2. Projektbegleitende Arbeitsgruppensitzung in Groß Glienicke, 26.11.2013

Thema: Maßnahmenplanung im Teilgebiet Plane

biota - Institut für ökologische
Forschung und Planung GmbH

Buschgraben Krahe - DE58688_449, Fließgew.-Typ: 0, Abschnitt AB01

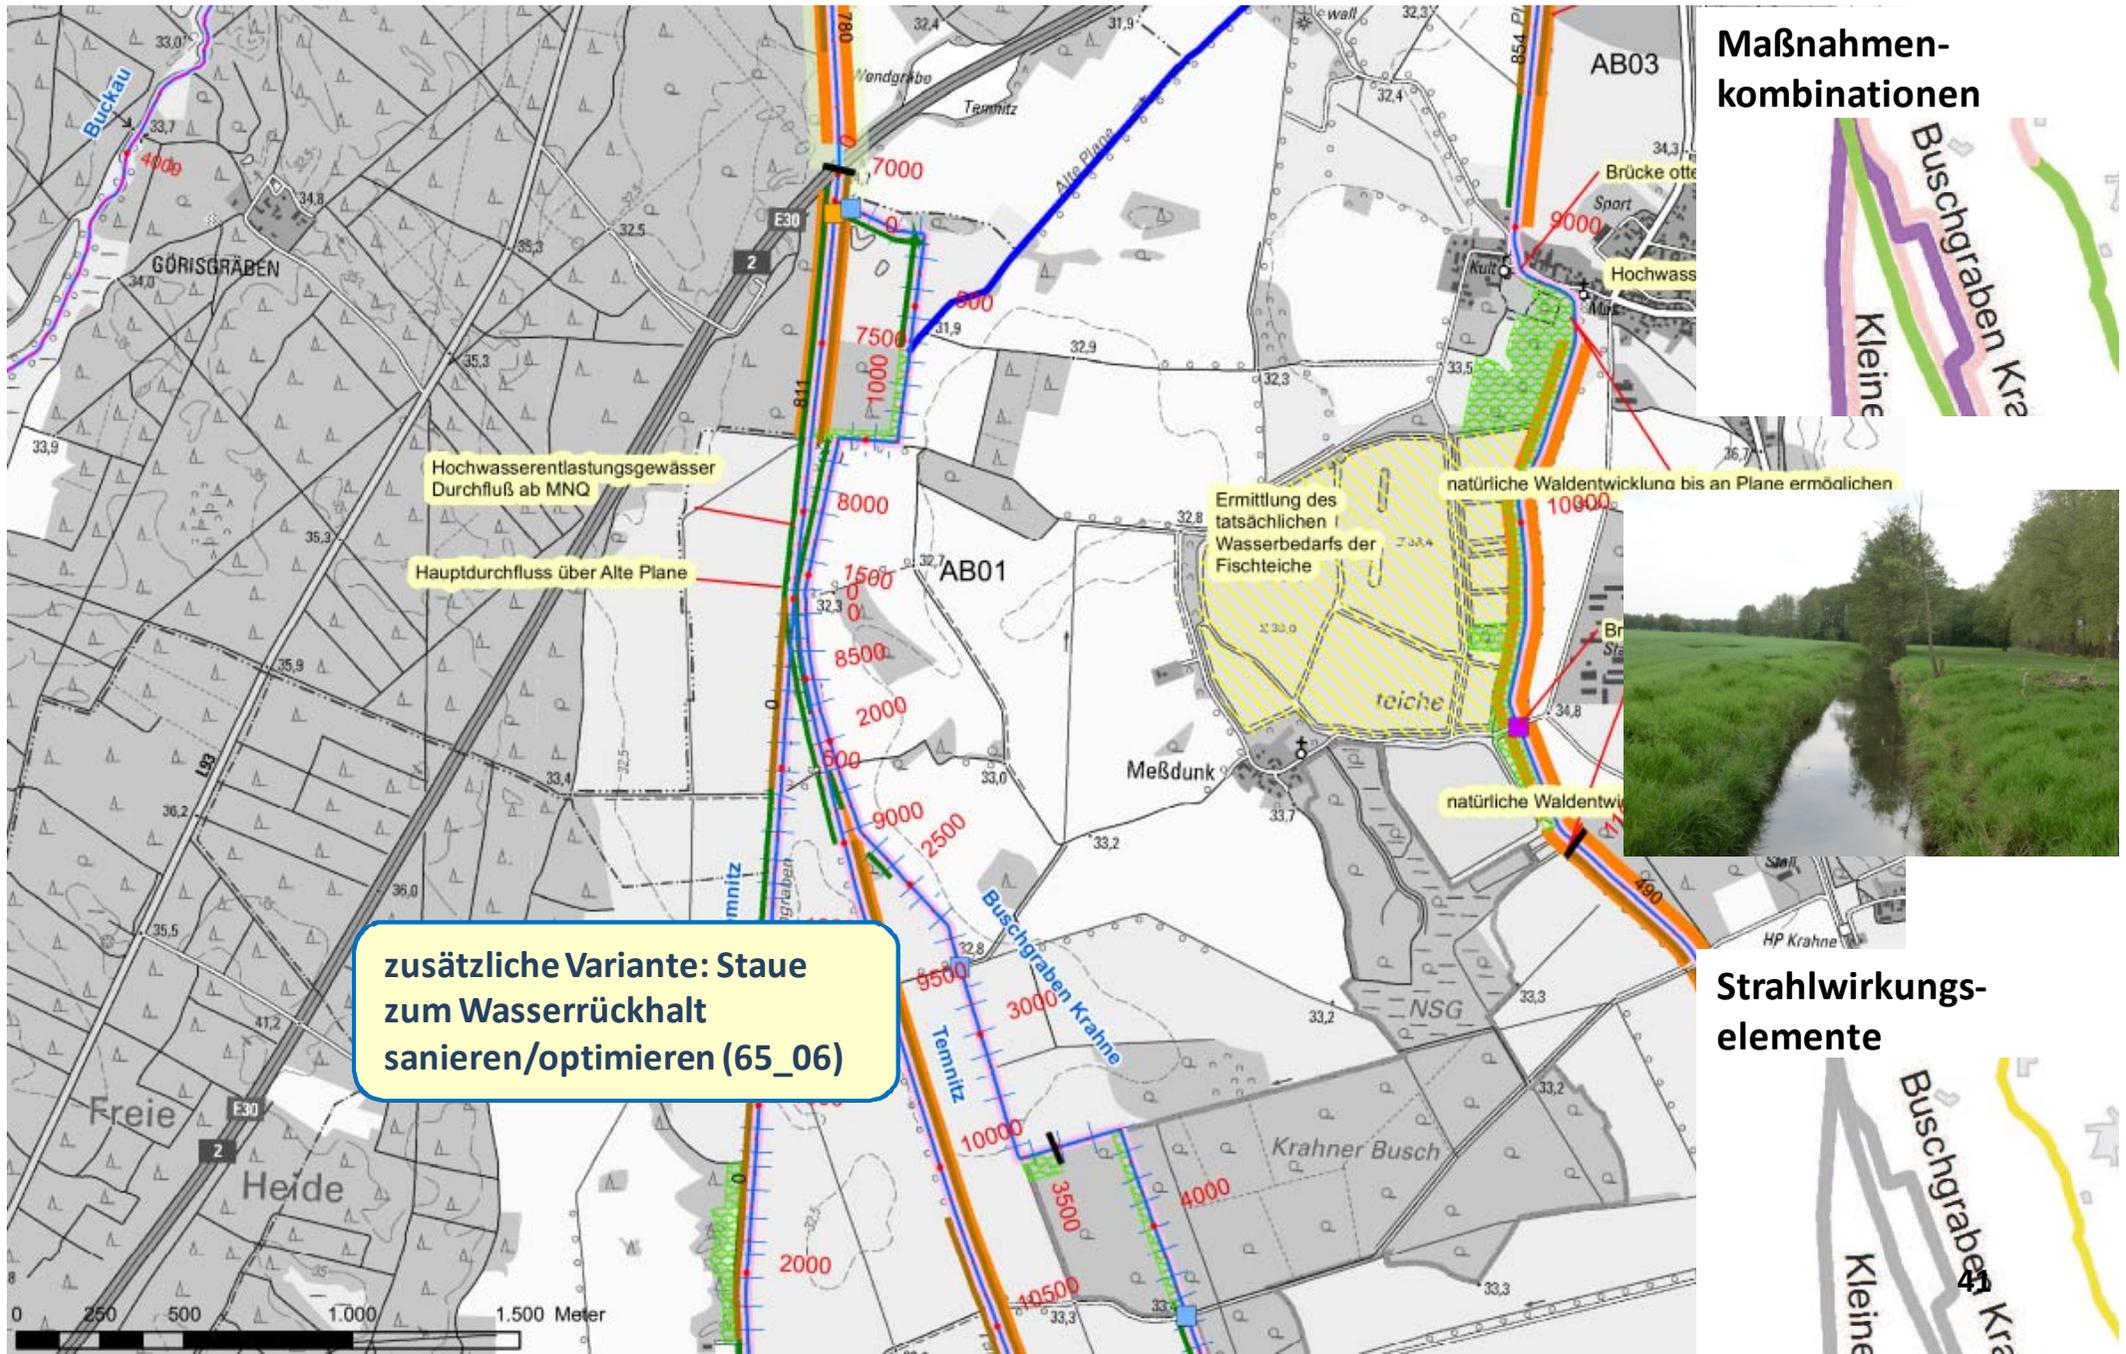
zusätzliche Variante: Stau zum Wasserrückhalt sanieren/optimieren (65_06)

Königsgraben Golzow - DE5866_171, Fließgew.-Typ: 0, Abschnitt AB01

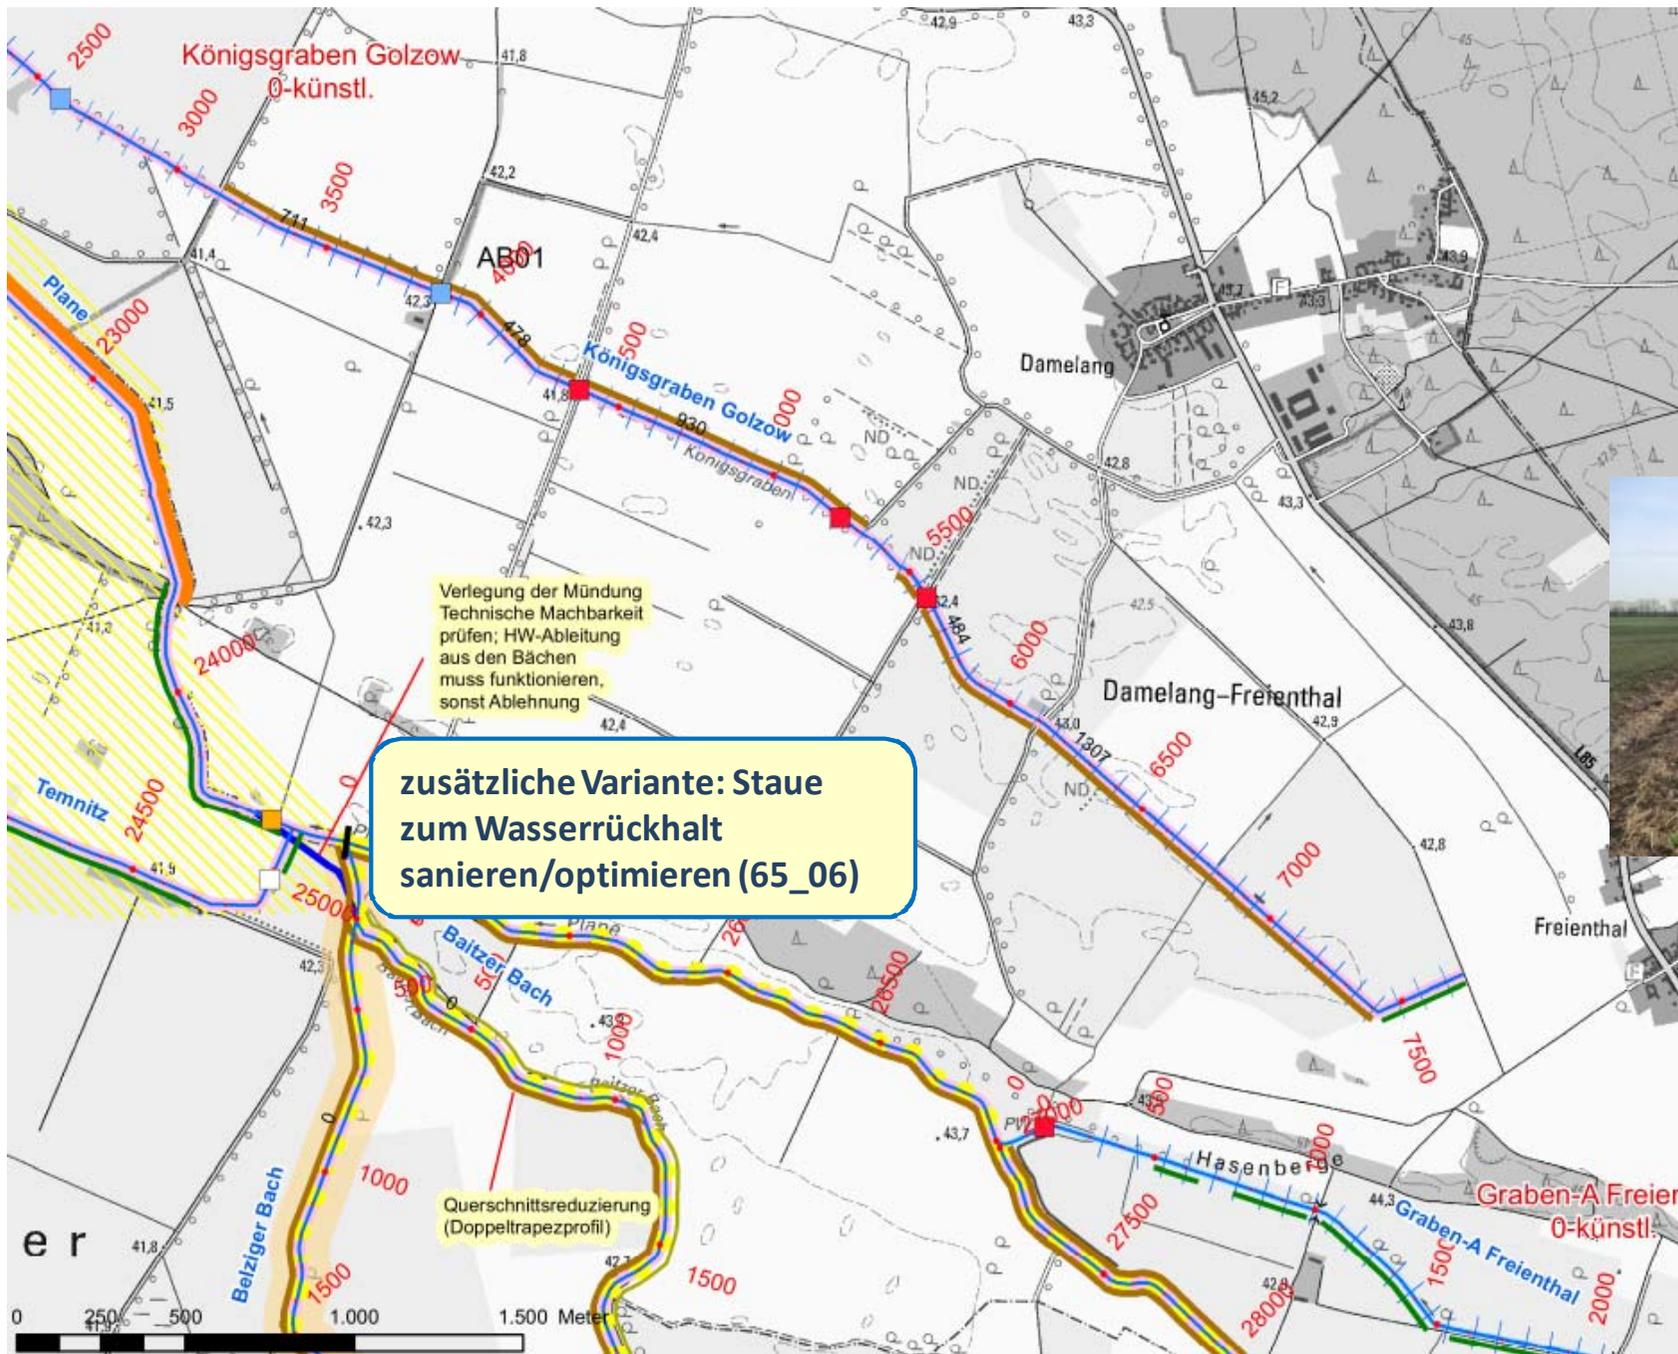
zusätzliche Variante: Stau zum Wasserrückhalt sanieren/optimieren (65_06)
